東海第二発電所

火災による損傷防止 (審査会合コメント回答)

平成29年8月31日
日本原子力発電株式会社

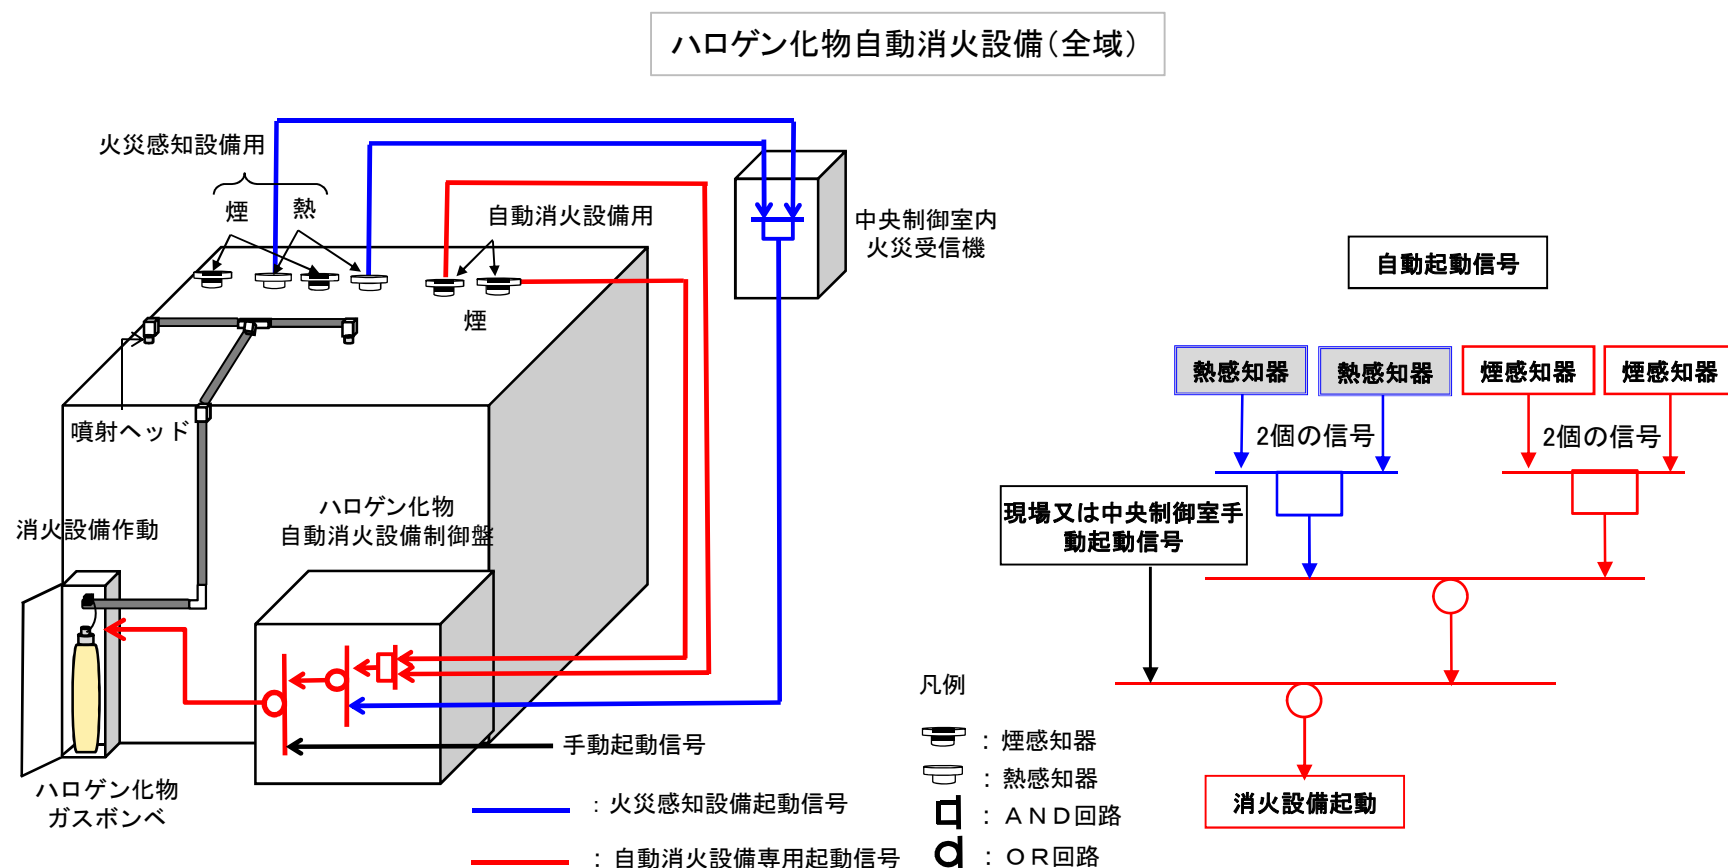
- ・消火設備の自動消火設備用の感知設備と、火災区域(区画)としての感知設備との関係を明確にして説明すること。
- ・二酸化炭素自動消火設備の作動ロジックは、ハロゲン化物自動消火設備の作動ロジックとは異なっている。その妥当性について、誤作動防止の観点も含めて説明すること。

- ◆ 自動消火設備の自動起動用には、火災区域の感知設備とは別に専用の感知設備を設置する。
- ◆ 二酸化炭素自動消火設備とハロゲン化物自動消火設備の自動起動信号に関する考え方を、信頼性と誤作動防止の観点から以下に整理
- ◆ 非常用ディーゼル発電機室は燃料油や潤滑油が貯蔵されるため、高い消火性能を有する二酸化炭素を採用。二酸化炭素は人的に毒性が高いため、自動消火設備の誤作動防止が重要であり、煙感知器2つと熱感知器2つの信号を組合せることで防止

消火エリア	消火設備	自動消火設備 起動信号	理由	備考
ケーブル処理室、 電気室等	ハロゲン化物 自動消火設備		◆ ケーブル処理室や電気室は、<u>主な可燃物はケーブルであり、火災時は発煙が先行するため、煙の検知により早期消火が可能</u> ◆ そのため、煙の検知を主体として<u>2つの信号のAND回路により誤作動を防止するとともに、早期に自動消火設備を起動させる設計とする</u>	◆ 火災感知設備としての煙感知器は自動消火設備用とは別に設置 ◆ 自動消火設備専用ではないが、検知の多様性の観点から火災感知設備の熱感知器による自動起動信号も設置
非常用ディーゼル 発電機室(D/G室)	二酸化炭素 自動消火設備		◆ 煙感知器及び熱感知器の信頼性確保の観点からそれぞれで多重化するとともに、<u>二酸化炭素は、ハロゲン化物と異なり毒性が高いため、誤作動防止の観点から、2種類の感知器(煙と熱)のAND回路とすることで、自動消火設備の誤作動を防止し信頼性を確保する設計とする</u> ◆ 煙のみ検知し、熱感知器が作動しない場合は、運転員が現場を確認し、手動起動による消火も可能	◆ 火災感知設備としての煙感知器、熱感知器は自動消火設備用とは別に設置 ◆ 入室に関し、扉の施錠及びインターロックを付帯

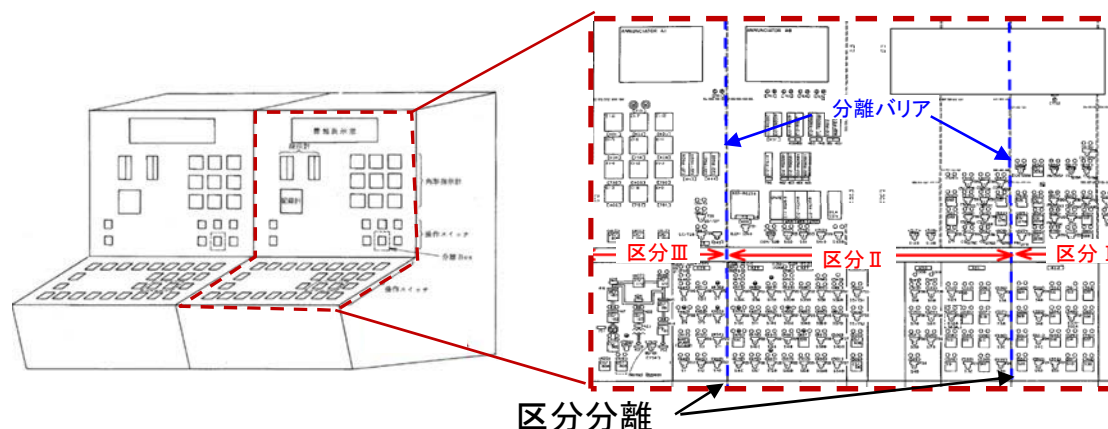
原子炉建屋通路部は、火災の発生の可能性のある油内包設備等については、個別に局所消火設備を設置し、その他の火災に対しては消火器による対応との説明であったが、設備の増加や配置変更があった場合の対応、通路部に物品（可燃物含む）を仮置きする場合の管理方法について説明すること。

- ◆ 火災防護計画で規定する(13)防火管理の中で、以下の内容について記載し、原子炉建屋通路部での火災防護を確実に実施する
 - 個別の機器の配置変更や増設がある場合には、これを反映し、局所自動消火設備を適切に変更すること。
 - 持ち込み可燃物の管理として、通路部への可燃物の仮置きは、原則、禁止とし、止むを得ず、仮置きを実施する場合には、不燃材料である金属容器等の中に保管するとともに、金属容器等の横には消火器を配備すること。

【高感度煙センサの設置】

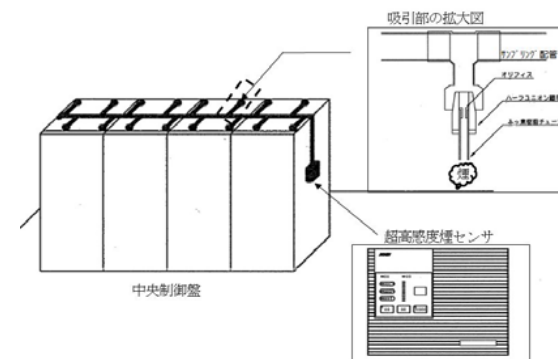
中央制御室の制御盤のうち、ベンチ盤(運転員常駐正面制御盤)については、高感度煙感知器を設置しない方針について、早期感知の観点から、中央制御室の天井に設置される感知器で早期に感知できることの妥当性について説明すること。併せて、ベンチ盤についても高感度煙感知器を設置することの是非についても説明すること。

- ◆ 中央制御室のベンチ盤についても、火災に至る発煙の段階から兆候を検知し、早期に対応するため、高感度煙センサを設置するとともに、感知場所が特定できるように設計する。
 - 中央制御室のベンチ盤は、安全区分ごと、機能ごとに分離されているため、それぞれに高感度煙センサを設置
 - なお、中央制御室には制御盤内の過熱部位が特定できるようにサーモカメラを配備し、早期、かつ、確実に運転員による初期消火等が可能な運用とする。

中央制御室の制御盤配置

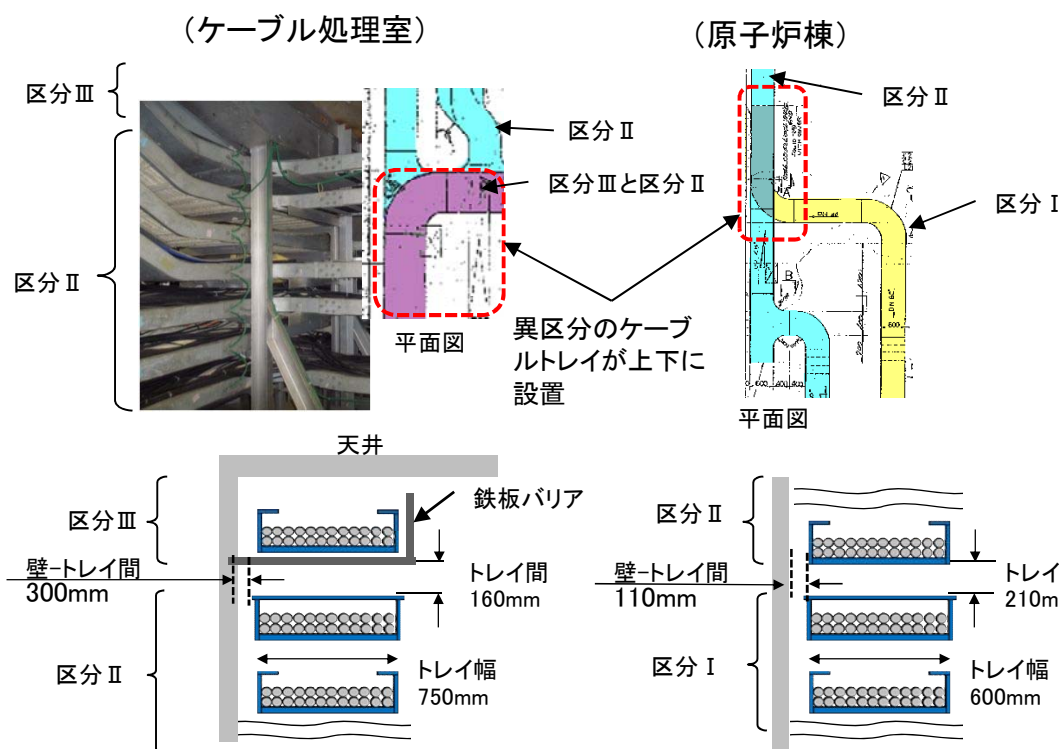
中央制御盤の1つの制御盤の機能が喪失しても、他の制御盤での運転操作や現場での操作により、原子炉の高温停止及び低温停止の達成・維持が可能であることについて具体的な説明を行うこと。

- ◆ 中央制御室の1つの制御盤が火災により機能喪失しても、安全停止が可能なことを以下の観点で説明
 - 中央制御室の制御盤は安全区分ごとに分離する設計となっており、火災により1つの制御盤の機能が喪失しても、同じ機能を持つ別区分の盤から安全停止が可能
 - 万が一、中央制御室の制御盤から安全停止できない場合を仮定しても、中央制御室外制御盤から安全停止が可能

1時間耐火ラッピング施工後イメージ

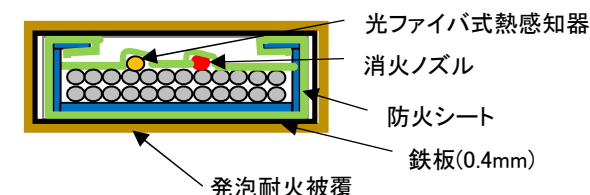
現場の状況を踏まえて、系統分離のためのケーブルトレイの耐火ラッピングについて実現可能性を示すこと。

- ◆ 実機のケーブルトレイ設置状況と耐火材(厚さ約4mm)の施工性を考慮し、実証試験にて確認した1時間耐火能力を有する隔壁(耐火ラッピング)が設置可能であることを確認

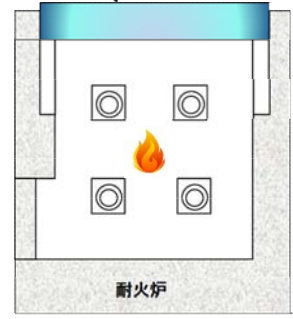
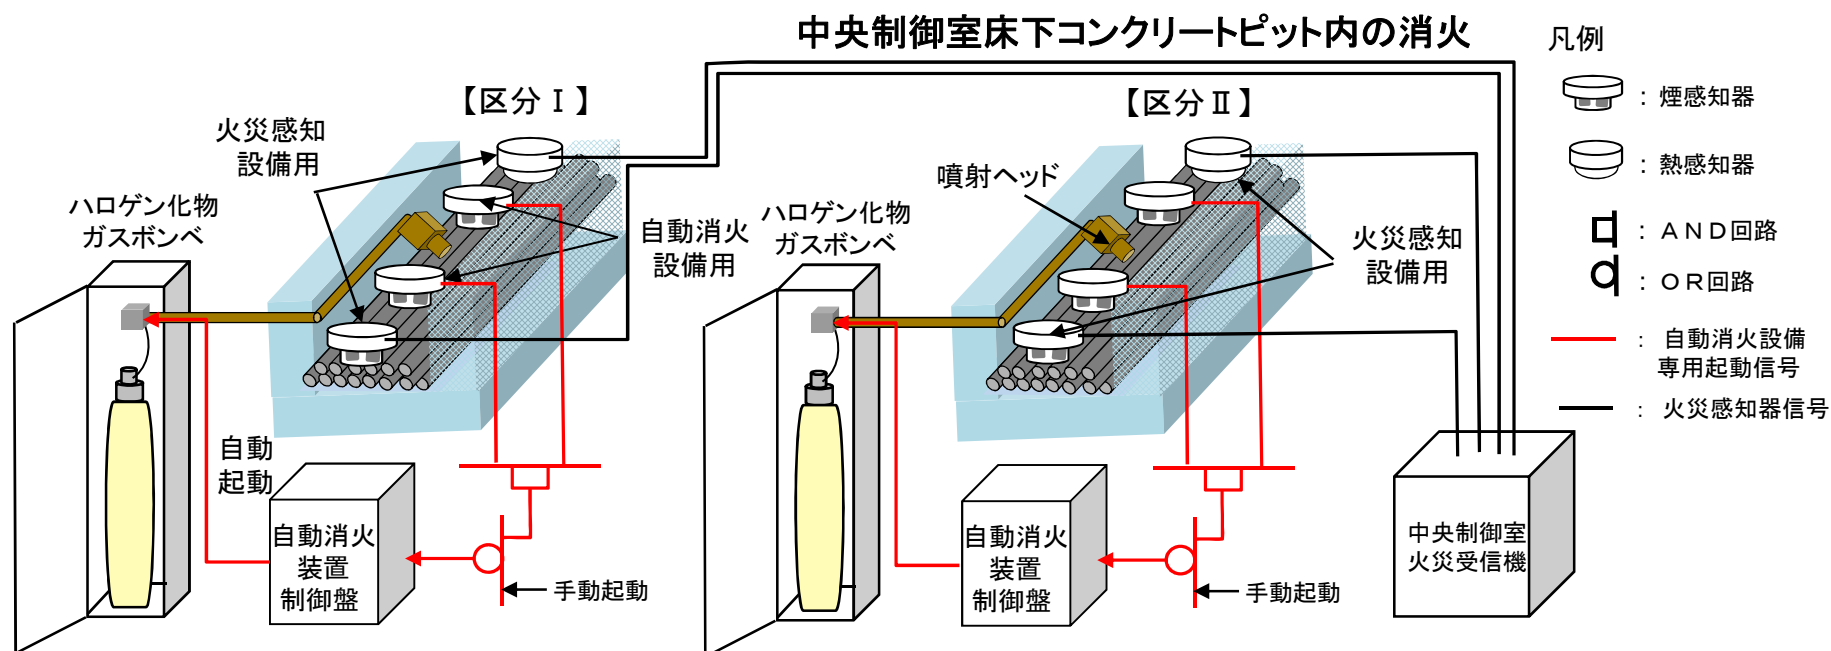
- ・ケーブルトレイに使用する耐火ラッピングの試験について詳細に説明すること。
- ・ケーブルトレイに使用する耐火ラッピングについて実証試験について、詳細に説明すること。

ケーブルトレイ下面をISO834加熱曲線により1時間加熱した結果、ケーブルトレイ内温度は判定基準である205℃未満であることを確認した。

また、絶縁抵抗測定、電圧印加試験には問題なく、ケーブルが健全であることを確認した。

- ◆ 鉄板に発泡性耐火被覆2枚を貼った隔壁(耐火ラッピング)をケーブルトレイに施工することにより、1時間以上の耐火能力を有することを確認した。

＜ケーブル処理室の火災防護対応イメージ＞

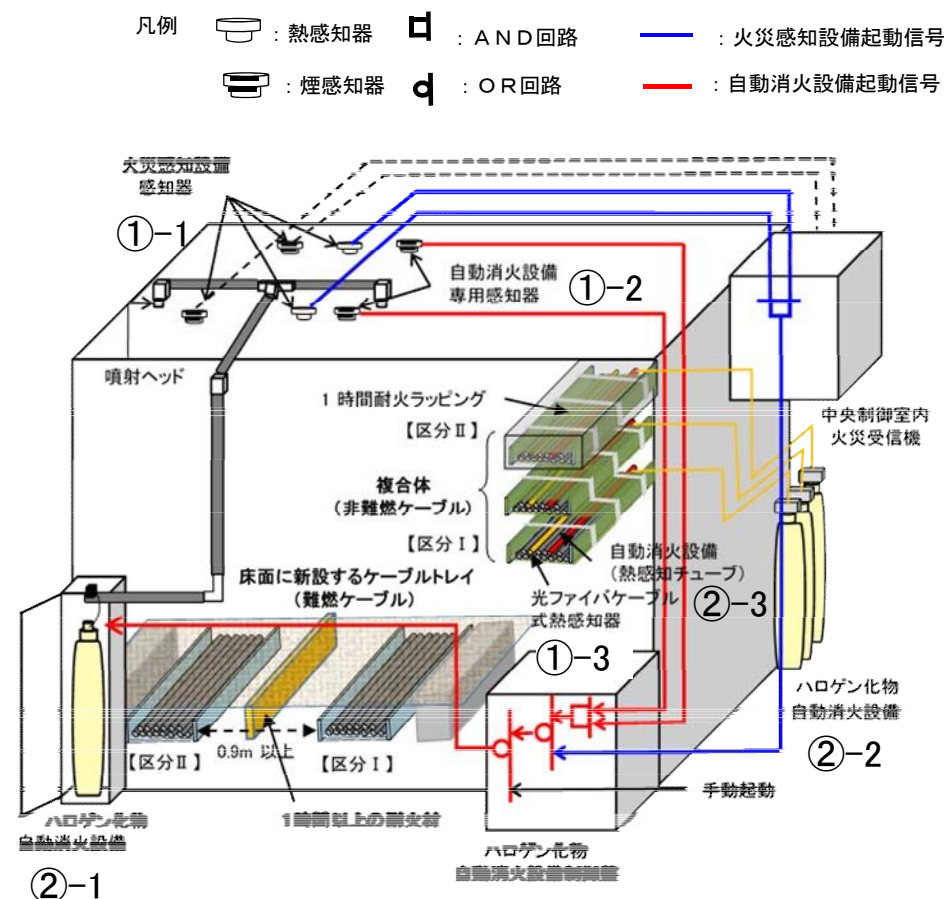
ケーブル処理室の床面に新たに設置するケーブルトレイに対する感知・消火については、ケーブル処理室としての感知・消火設備の観点、ケーブルトレイの系統分離としての感知・消火設備の2つの観点から整理して説明すること。

ケーブル処理室の火災感知・消火と系統分離のための感知・消火は以下のとおり

- 検出原理の異なる2種類の感知器(煙・熱)設置【①-1】
- ハロゲン化物自動消火設備(全域)設置【②-1】

- 1時間以上の耐火能力を有する耐火材で分離
+ 火災感知器【①-1】+ 自動消火設備設置【①-2, ②-1】
- 系統分離で使用する感知・消火は、ケーブル処理室の感知・消火設備と共用使用

- 1時間以上の耐火ラッピングで分離
+ 火災感知器【①-1, ①-3】
+ 自動消火設備設置【②-2, ②-3】

【格納容器内の系統分離対策】

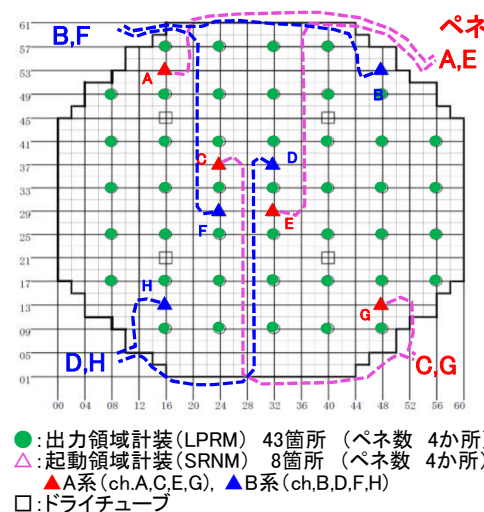
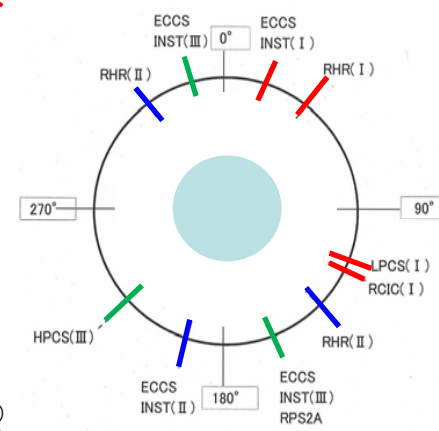
格納容器内の系統分離が、基準要求を満足しないことについて、分離性能が同等と判断できるとする根拠について説明すること。

◆ 格納容器内は6m以上の隔離距離や隔壁等による分離の要求に対して、以下に示す対応により、基準要求と同等以上の火災影響軽減を図れるものと判断

- ◆ 再循環ポンプ(A)(B)用電動機や流量調整弁(A)(B)は6m以上の離隔距離確保
- ◆ 主蒸気隔離弁(A)～(D)は設計上、制御油が漏れない構造として火災影響を軽減
- ◆ 火災源となるケーブルは電線管で敷設し安全区分に応じて系統分離

- 異区分機器の6m以上の離隔
- 油内包機器の漏洩拡大防止(堰等)
- 油が漏洩しない機器構造
- ケーブルは電線管で敷設し、格納容器貫通部は分散配置
- 核計装ケーブルは難燃ケーブルを使用し、チャンネルに応じて位置的分離
